**AVIS RELATIF À LA PROTECTION
CONTRE LES EVENTUELS EFFETS NOCIFS ET NUISANCES
PROVOQUÉS PAR LES RAYONNEMENTS NON IONISANTS
GÉNÉRÉS PAR DES ANTENNES ÉMETTRICES STATIONNAIRES**

Commune : TOURNAI - Exploitant : CITYMESH

Référence exploitant : HT04293_A

Rapport n° 2820 / 2024

Figure 1 : Vue en plan des lieux de séjour et des points de contrôle

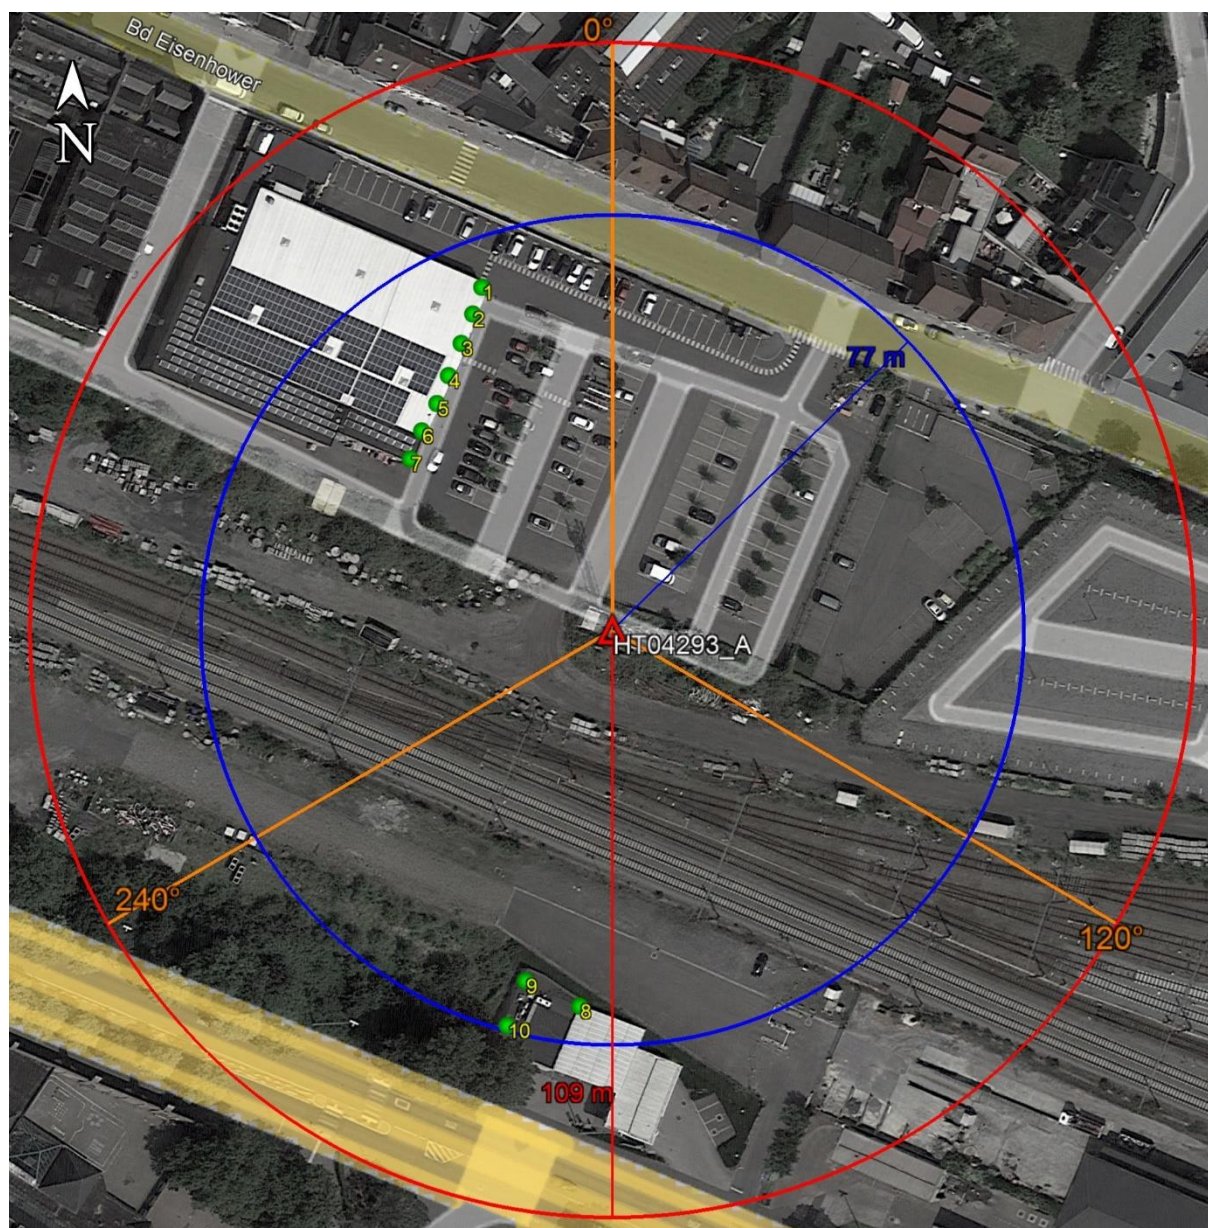
- le numéro du point de contrôle repris sur un des plans de la figure 1;
- le numéro du LS dans lequel se trouve le point de contrôle de la 1^{ère} colonne ;
- l'atténuation d'obstacle prise en compte pour le calcul de l'indice d'exposition dans le LS ;
- le résultat du calcul de l'indice d'exposition.

N° point de contrôle	LS	Atténuation (dB)	Indice d'exposition relatif à la limite par installation IE_i
1	LS1	3,0	0,172
2	LS1	3,0	0,109
10	LS8	3,0	0,067
3	LS1	3,0	0,057
8	LS8	3,0	0,034
9	LS8	3,0	0,026
4	LS1	3,0	0,024
5	LS1	3,0	0,014
6	LS1	3,0	0,010
7	LS1	3,0	0,009

En ce qui concerne les antennes de l'installation mentionnées dans le tableau 1, la distance maximale à laquelle la limite pourrait être atteinte, à l'extérieur, est égale à 108,6 m. S'il n'y a pas de LS à une distance inférieure, les antennes respectent forcément la limite d'immission.

Dans le cas des LS situés à l'intérieur des bâtiments, une atténuation d'obstacle est prise en compte et il en résulte que la distance maximale à laquelle la limite pourrait être atteinte se réduit à 76,9 m.

Figure 2 : Vue en plan des installations d'antennes dans un rayon de 300 mètres autour de l'installation faisant l'objet de la demande d'avis

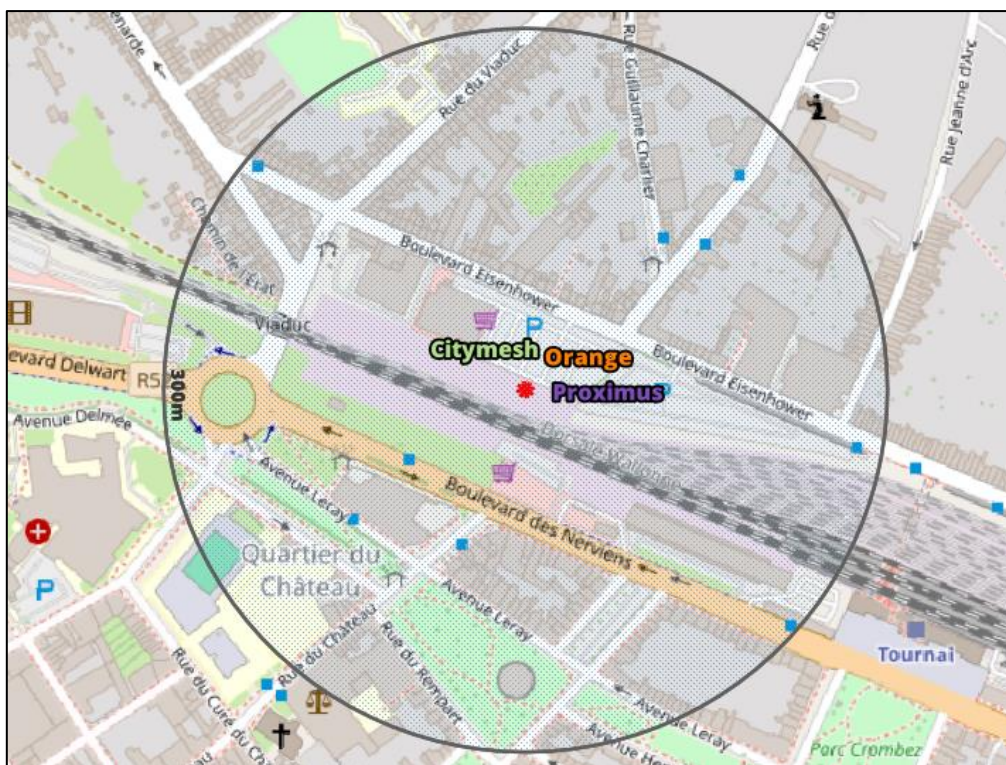
Le plan en projection verticale de la figure 2 indique la localisation des installations d'antennes émettrices stationnaires visées par le décret et situées dans un rayon de 300 mètres autour de l'installation référencée dans le paragraphe 2 et localisée au centre du cercle. Les données de localisation de ces antennes et les avis correspondant sont accessibles via le cadastre en ligne des antennes émettrices stationnaires⁸. Les installations prises en compte dans l'évaluation du respect de la limite cumulative sont les installations d'antennes émettrices déclarées en service par l'exploitant à la date du présent avis, à l'exception de l'installation référencée dans le paragraphe 2 et éventuellement d'autres installations ayant fait l'objet d'une demande d'avis à la même date et qui sont situées à l'intérieur de la zone de 300 mètres de rayon.

- a) il y a au plus 4 installations d'antennes émettrices stationnaires présentes dans la zone d'évaluation de 300 mètres de rayon représentée dans la figure 2, y inclus l'installation référencée dans le paragraphe 2 : la limite cumulative définie à l'article 4, §2 du décret est nécessairement respectée dans les lieux de séjour à l'intérieur de la zone d'évaluation de 300 mètres de rayon ;

- b) il y a exactement 5 installations d'antennes émettrices stationnaires présentes dans la zone d'évaluation de 300 mètres de rayon représentée dans la figure 2, y inclus l'installation référencée dans le paragraphe 2 et il existe, pour 3 ou 4 de ces installations, un avis attestant le respect de la limite abrogée de 3 V/m : la limite cumulative définie à l'article 4, §2 du décret est nécessairement respectée dans les lieux de séjour à l'intérieur de la zone d'évaluation de 300 mètres de rayon ;

- c) dans tous les autres cas, il a été vérifié que la limite cumulative définie à l'article 4, §2 du décret n'est pas dépassée dans les lieux de séjour sur base du nombre d'installations localisées dans la zone d'évaluation de 300 mètres de rayon représentée dans la figure 2, de leur localisation ainsi que des données inscrites dans la figure 1 et au paragraphe 4 du présent avis et dans les avis attestant le respect de la limite par installation ou de la limite abrogée de 3 V/m relatifs aux autres installations reprises dans la figure 2.

Compte tenu des considérations ci-dessus, il apparaît que l'intensité du rayonnement électromagnétique généré, dans les lieux de séjour situés dans un rayon de 300 mètres autour de l'installation référencée dans le paragraphe 2, par l'ensemble des antennes émettrices stationnaires de l'ensemble des exploitants du même site d'antennes émettrices stationnaires respecte la limite fixée à l'article 4, § 2 du décret.
